# ISO Handlesegerät H5

## Ergänzungen Ausgabe ISO Format

Display

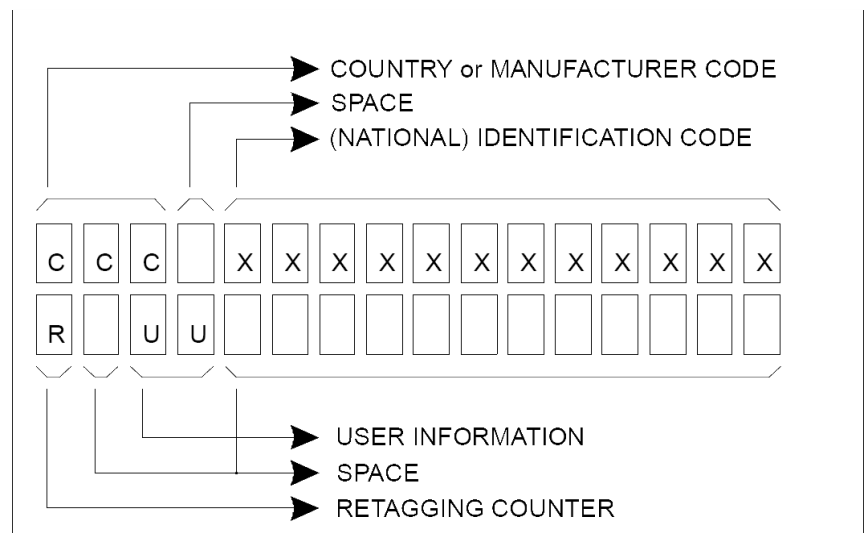
Die bisherige Ausgabe der ISO 11784/11785 konfigurierten Transponder wurde im H5 konform der ISO 24631-6 (Agricultural equipment – Radio frequency identification of animals – Part 6: Representation of the animal identification information (numeric displaying/communication) erweitert.

Original:

ISO 24631-6 Erweiterung:

Schnittstelle:

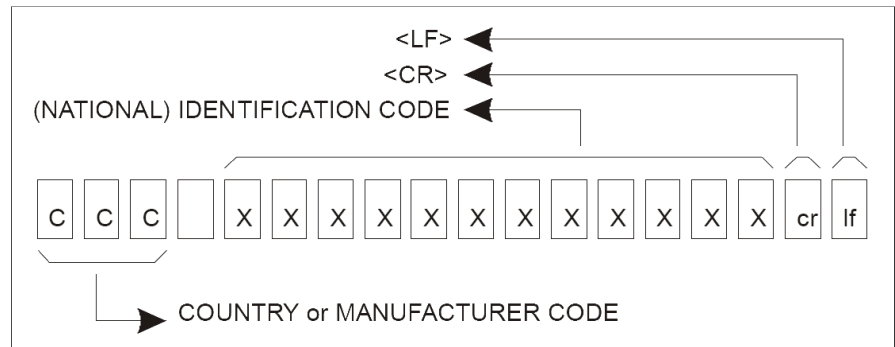
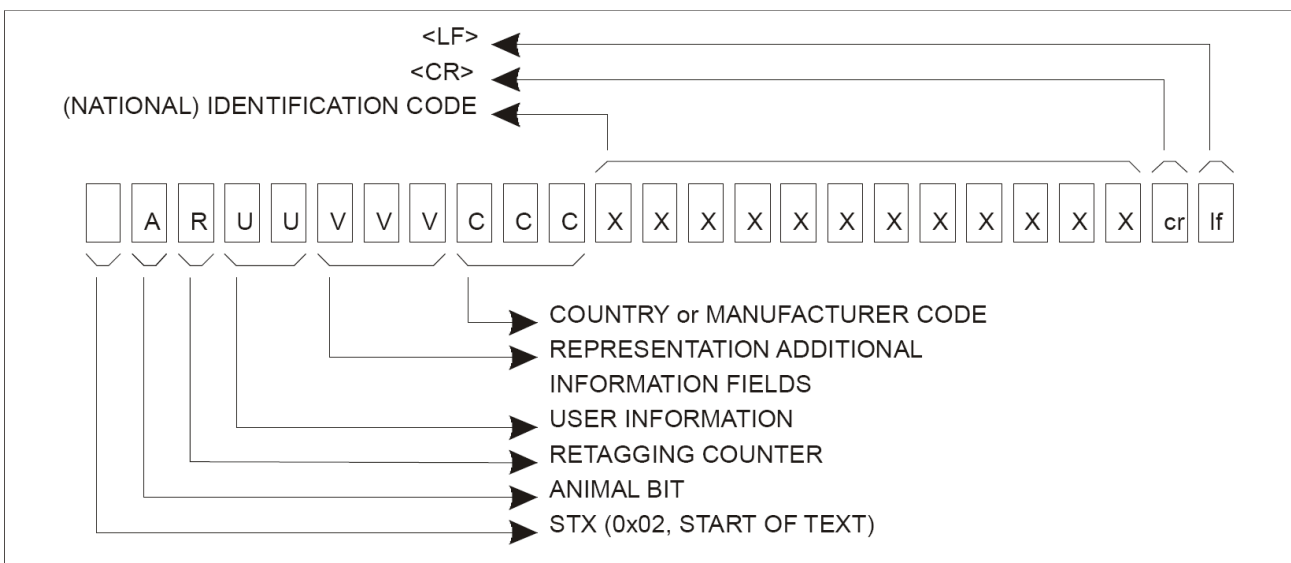
Original:

ISO 24631-6 Erweiterung:
